**Avis de la Mission régionale d'autorité environnementale de
Nouvelle-Aquitaine sur le projet de modification n°4 du plan local
d'urbanisme intercommunal valant programme local de l'habitat
(PLUi-H) de la communauté d'agglomération du Grand-
Villeneuvois (47)**

Avis NA-2025-006307/A PP

Porteur du Plan : communauté d'agglomération du Grand-Villeneuvois
Date de saisine de l'Autorité environnementale : 26 septembre 2025
Date de la consultation de l'Agence régionale de santé : 30 septembre 2025

Surface de 3,18 hectares de zone 2AU à reclasser en zone Npv sur la commune de Sainte-Livrade-sur-Lot
(source : Notice de présentation, p. 33)

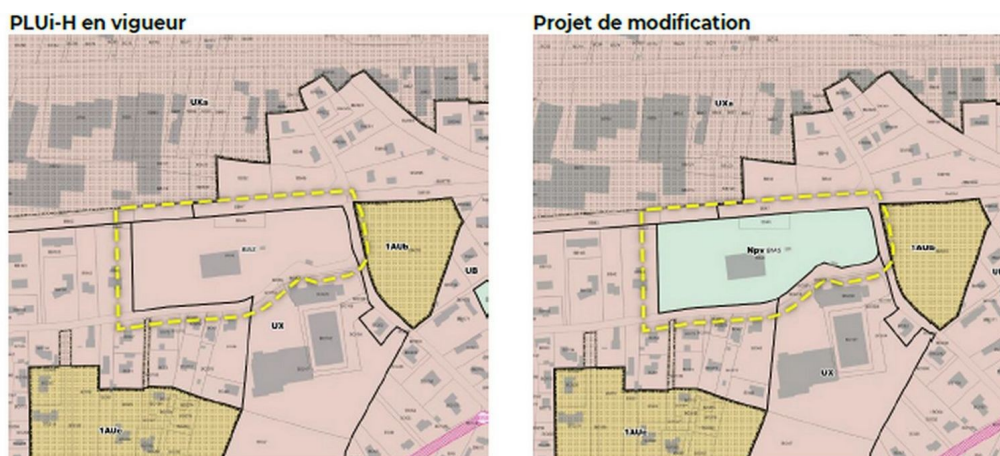
Globalement, les incidences environnementales sont faibles selon le dossier. Une surface totale de 0,69 hectare localisée au nord et à l'est de la zone 2AU actuelle située à proximité d'une zone humide effective et d'un réservoir de biodiversité identifié dans la trame verte et bleue à l'est de la zone est reclassée en zone A. La zone UB à reclasser à Villeneuve-sur-Lot, correspondant à un secteur pollué après une étude de la qualité des sols réalisée, présente également de faibles incidences environnementales selon le dossier. Des plantations arborées ou arbustives à conserver ou à créer, à l'ouest et au nord sont prévues dans l'OAP sectorielle.

La zone 2AU reclassée est localisée en partie en zone rouge clair du plan de prévention du risque inondation (PPRi) du Lot, qui admet les panneaux photovoltaïques « sous réserve que les installations résistent au courant et que les équipements vulnérables soient situés au-dessus de la cote de référence ou soient étanches ».

Zone UX de 1,79 hectare à reclasser en zone Npv sur la commune de Bias
(Source : Notice de présentation, p. 34)

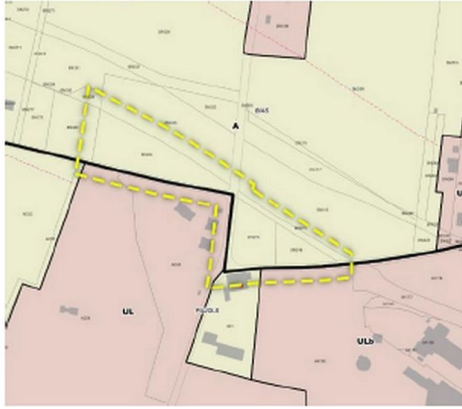
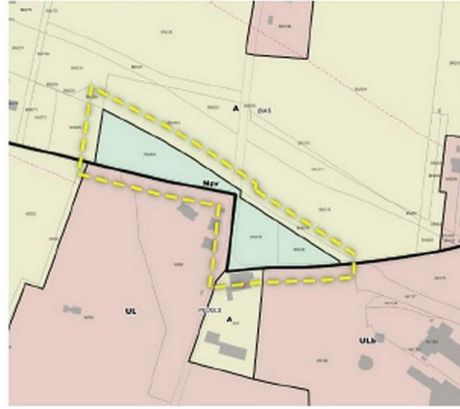
Une haie paysagère entoure l'ancienne déchetterie située dans la zone UX reclassée à Bias sans information dans le dossier sur son devenir.

La MRAe recommande de préserver réglementairement la haie évoquée sur la zone UX à reclasser en zone Npv.

Surface de 0,75 hectare de zone A à reclasser en zone Npv sur la commune de Bias
(Source : Notice de présentation, p. 35)

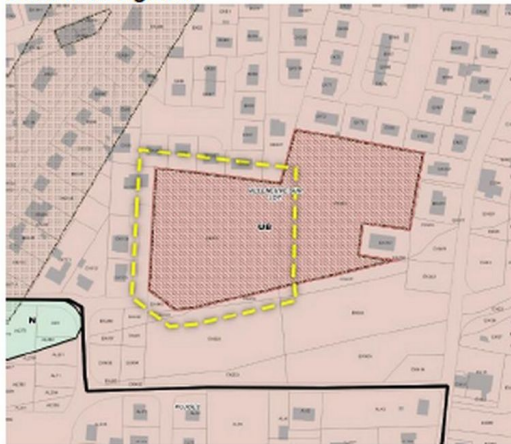
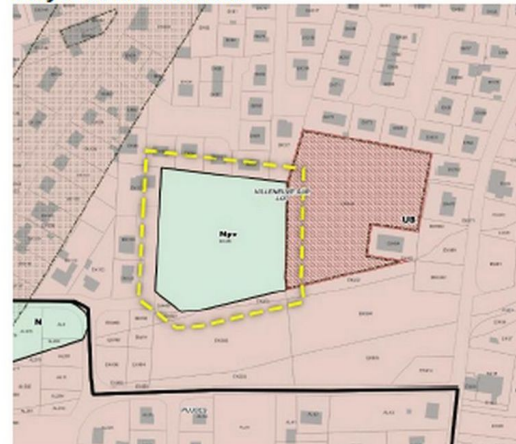
Le dossier s'appuie sur les périmètres réglementaires de risques naturels, d'inondation et au patrimoine naturel sans avoir fait l'objet d'investigations de terrain proportionnées sur les zones à reclasser, notamment sur la zone A, pour s'assurer des enjeux écologiques en présence et de mesures d'évitement-réduction mises en œuvre.

Le dossier indique que la zone Npv à Bias, de zonage A avant reclassement, présente des enjeux modérés en raison d'éléments boisés voués à disparaître selon le dossier, et situés en bordure de la route départementale RD911.

La MRAe recommande d'indiquer les mesures mises en œuvre sur la zone A à reclasser en zone Npv pour limiter la co-visibilité entre les futures installations photovoltaïques ou solaires et la RD911 en vue de la prise en compte du paysage.
